গণপ্রজাতন্ত্রী বাংলাদেশ সরকার
শ্রম ও কর্মসংস্থান মন্ত্রণালয়
কলকারখানা ও প্রতিষ্ঠান পরিদর্শন অধিদপ্তর

ক্যাপ পর্যবেক্ষণের তথ্য

কারখানার নাম	ড্যানিশ নীট ওয়্যার লি:		
ঠিকানা	Vhumihin Road, Surabari, Gazipur Sadar, Gazipur		
কারখানার কোড	GZP081		
কালার কোড

মূল্যায়নের ধরন: বৈদ্যুতিক মূল্যায়ন	পর্যবেক্ষণের তারিখ: ২৭-০২-২০২৩
১. পর্যবেক্ষণ

১২. পর্যবেক্ষণ

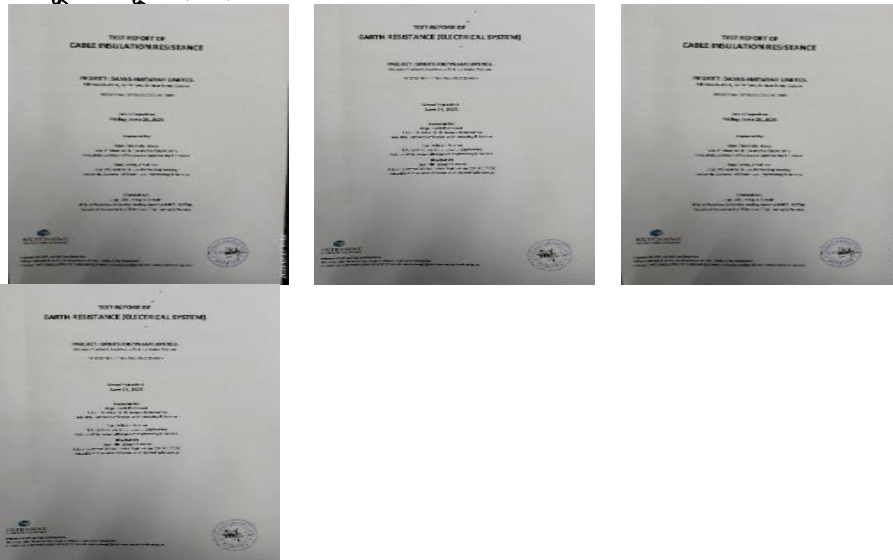
পরিদর্শন পর্যবেক্ষণ	Testing and inspection of insulation and earth resistance are not established.
কাপ আইটেম কাটাগরি

কার্যক্রম	Establish a periodical Insulation and earth resistance measurement program and record the related testing data. Also ensure that insulation resistance of power cable and earth pit resistance are $\geq 5 \text{ M}\Omega$ and $\leq 1\Omega$ respectively.
সুপারিশের তথ্যসূত্র	
কারখানার কার্যক্রম	
অগ্রাধিকার	৬ মাস
চূড়ান্ত সময়সীমা	-
সংশোধিত সময়সীমা	০৫-০১-২০২৩
অগ্রগতির অবস্থা	সংশোধিত
মন্তব্য	30-04-2019 (CVV-1): Testing and inspection of insulation and earth resistance are not performed. 06-11-2019 (CVV-2): Testing and inspection of insulation and earth resistance are not performed. 10-03-2020 (CVV-3): Testing and inspection of insulation and earth resistance are not performed. 13.10.2020 CVV 4: Same as previous. 02.06.2021 CVV 5: Testing and inspection of insulation and earth resistance was not available during inspection. 29-08-2021 (CVV-06): Testing and inspection of insulation and earth resistance were not established. 27-07-2022 (CVV-07): Testing and inspection of insulation and earth resistance are established. 27-02-2023 (CVV-08): Testing and inspection of insulation and earth resistance were established.
